## Verkeersontsluiting Bergen-Oost

Gezamenlijk plan van de bewoners Kerkedijk en Oudtburghweg

Bergen, 17 september 2020

autoverkeer bewoningsfase de Beek & BSV

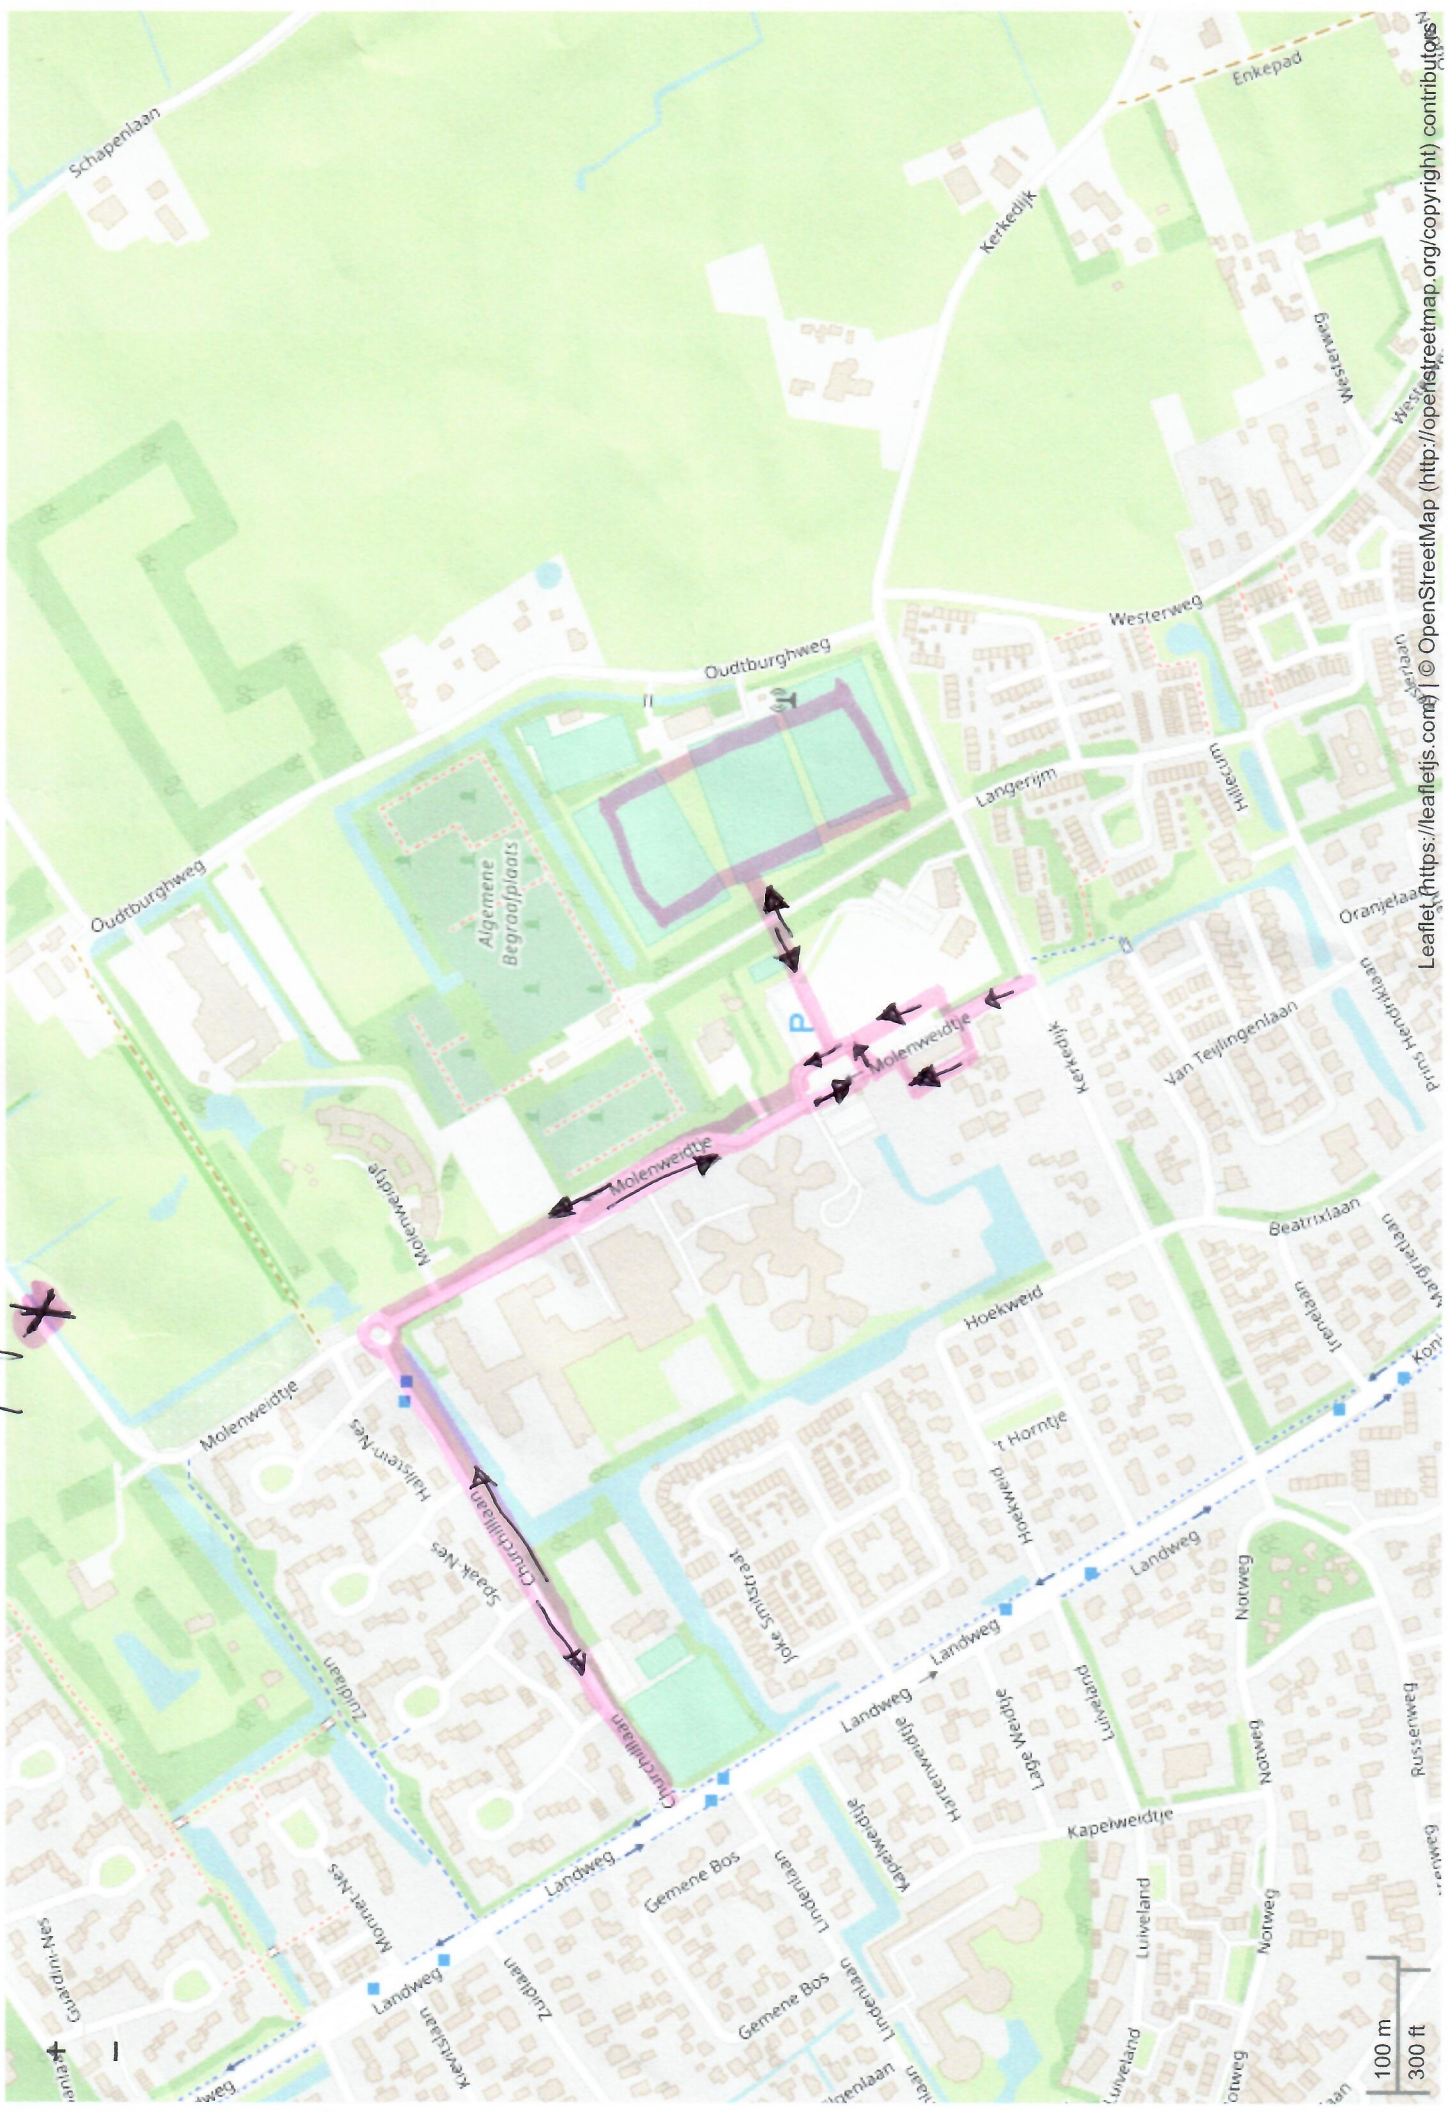
- Maak van het Molenweidjtje de centrale ontsluitingsas voor Bergen-Oost.
- Maak met directe ingang het Molenweidjtje tweerichtingsverkeer vanaf de Churchillllaan en leid het (bouw)verkeer van en naar de Beeck vanaf de Churchillllaan en Molenweidjtje via de bestaande parkeerlus rondom de halfpipe.
- Realiseer op de gemeentelijke grondstort tegenover de Europese school een parkeerterrein ten behoeve van de Europese school. Verwijder de parkeerstroken op de Churchillllaan. Verleg de Churchillllaan zodanig dat er ruimte komt aan de kant van de Nessen voor een breed fiets- en wandelpad.
- Maak een doorsteek (tweerichtingsverkeer) vanaf de parkeerlus Molenweidjtje naar het BSV-terrein voor de ontwikkeling en woningbouw aldaar.
- Realiseer bij de overgang van de Churchillllaan en de Landweg een ovale rotonde die de Churchillllaan, Landweg en Lindelaan verbindt met het benzinestation.

- De gemeentewerf en de Beeck blijven toegankelijk voor gemotoriseerd verkeer vanaf de Kerkedijk (voor één richting) maar vertrekt via de parkeerlus richting de Churchillllaan. De wegingdeling of de terugweg (slagboom) dient zodanig vormgegeven te worden dat het niet mogelijk is om terug te rijden naar de Kerkedijk, iets wat toen de oude Beeck er nog stond veelvuldig gebeurde (en nu nog vanuit de gemeentewerf). Afdwingen van het verbod door handhaving is in de praktijk niet haalbaar.

- Maak de Kerkedijk vanaf de verkeerslus wel in beide richtingen toegankelijk voor fietsers en wandelaars.
- Ontsluit het BSV-terrein via het Molenweidjtje ter hoogte van het einde van de berkenlaan. Dit kan met behoud van het boomrijke karakter van de laan. Maak van deze weg een verkeersarme weg waar – zoals dat tegenwoordig heet – de auto te gast is. Dit tast het karakter van de laan niet aan.

- Door verwijdering van de parkeerstroken aan de Churchillllaan komt voldoende ruimte vrij voor een fietspad wat de verkeersveiligheid ten goede komt. Daartoe moet de Churchillllaan iets verlegd worden, zonder aantasting van de bestaande infrastructuur. In anticipatie op de later te realiseren verlengde Lindenlaan, kan de Churchillllaan circa 5 meter naar het Zuid-Oosten verlegd worden (van de Nessen af). Dit is een betrekkelijk eenvoudige en goedkope oplossing.

- Realiseer een rotonde of ovatonde op de kruising van de Churchillllaan en de Landweg. Dit komt ook de verkeersveiligheid op de Landweg ten goede omdat dit de (vaak te hoge) snelheid op de Landweg drukt.

bouwverkeer tijdens bouw fase de Baek & BSV

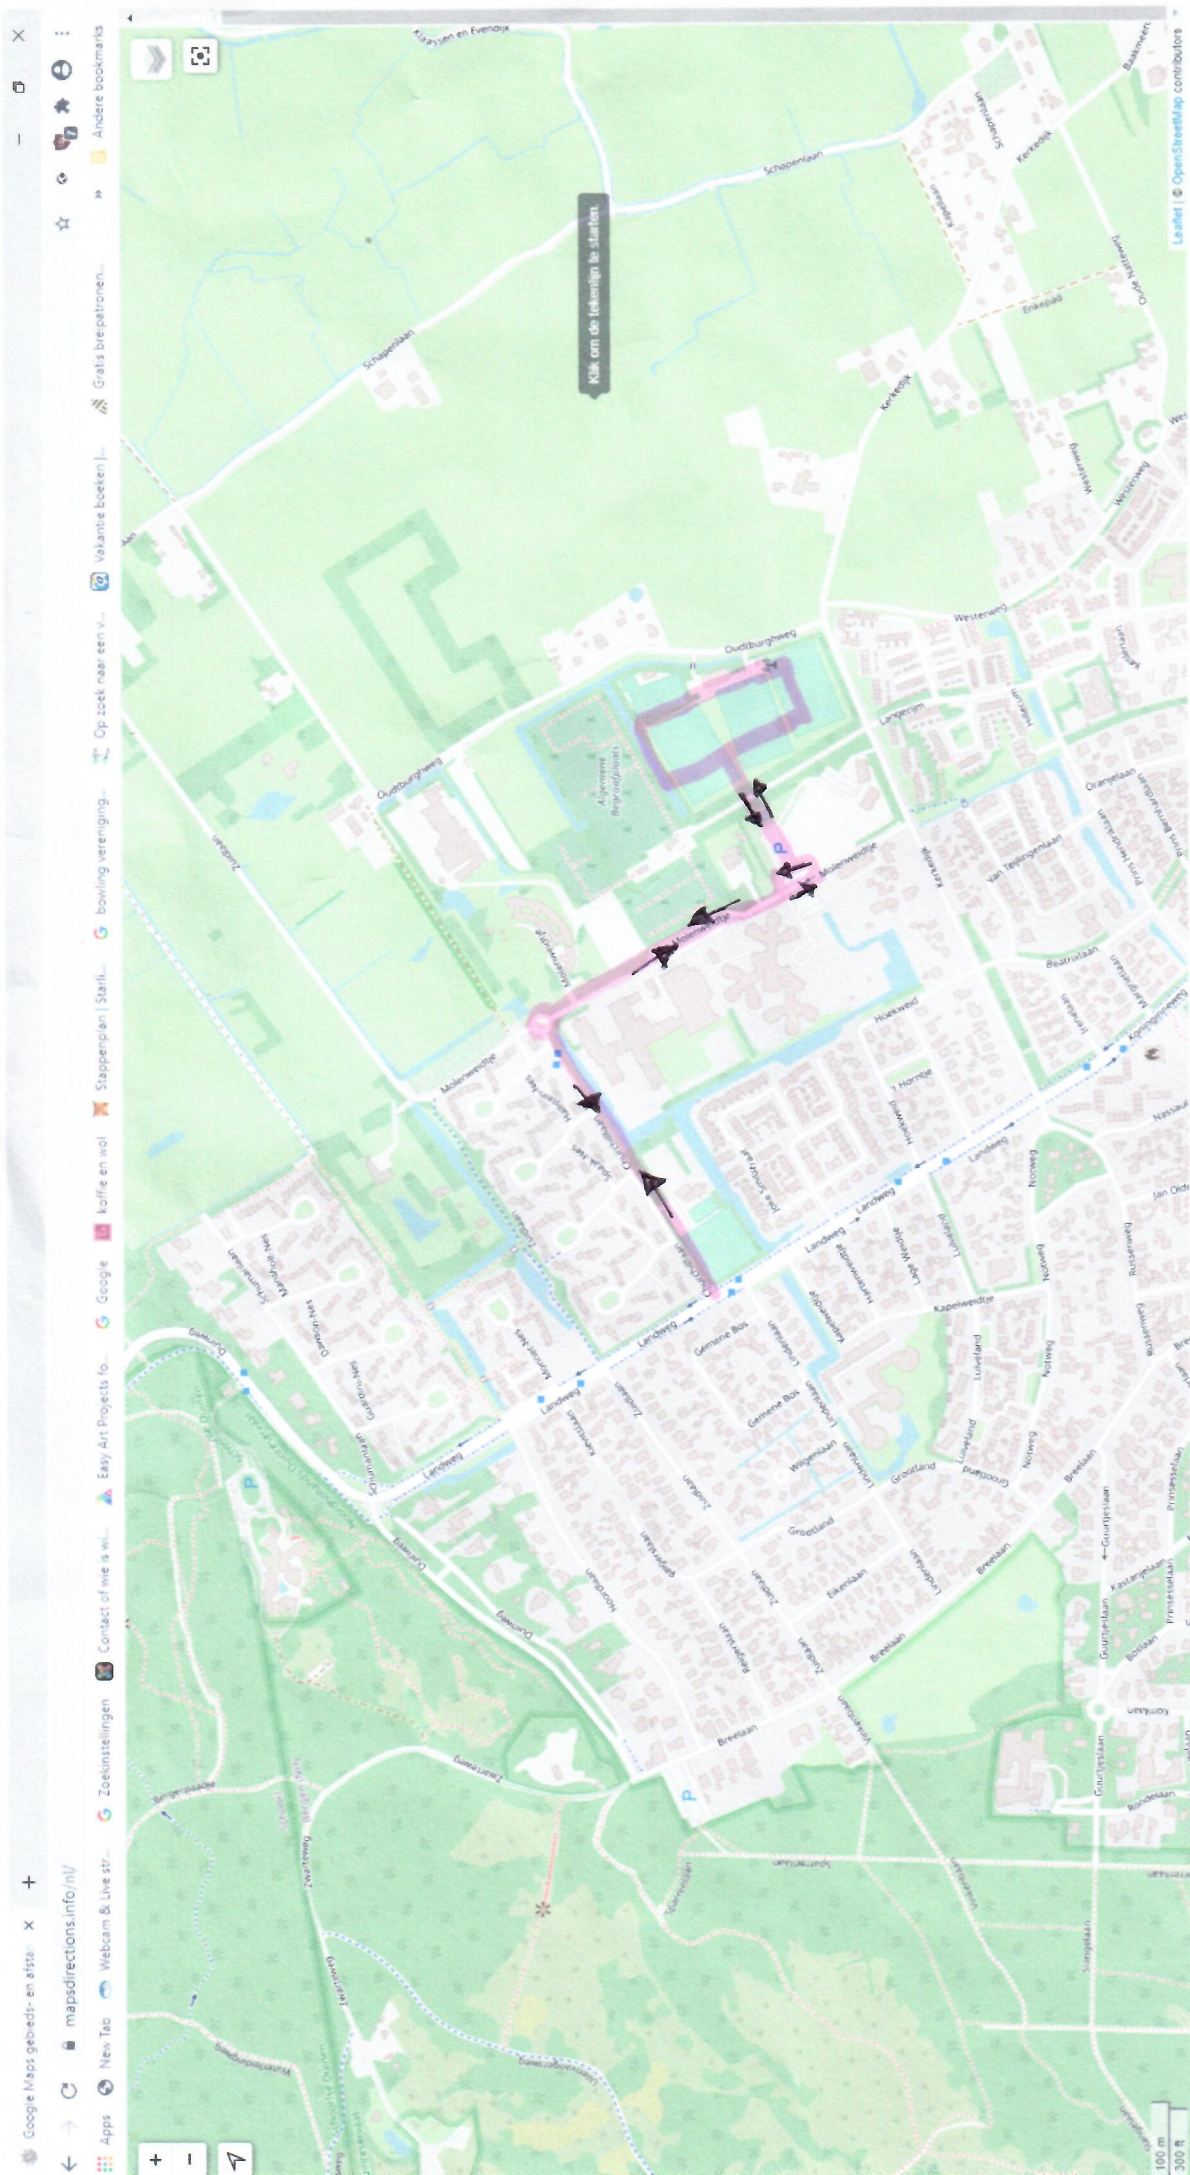
- Voor het behoud van de bomen op de Kerkedijk mag deze dijk tijdens de bouw van de Beeck en het BSV-terrein niet worden belast met bouwverkeer. Ook daarna dient het woonverkeer via het Molenweidje en de Churchilllaan geleid te worden. Wij vragen daarom ook om een onafhankelijk onderzoek naar de belasting van de bomen op de Kerkedijk.
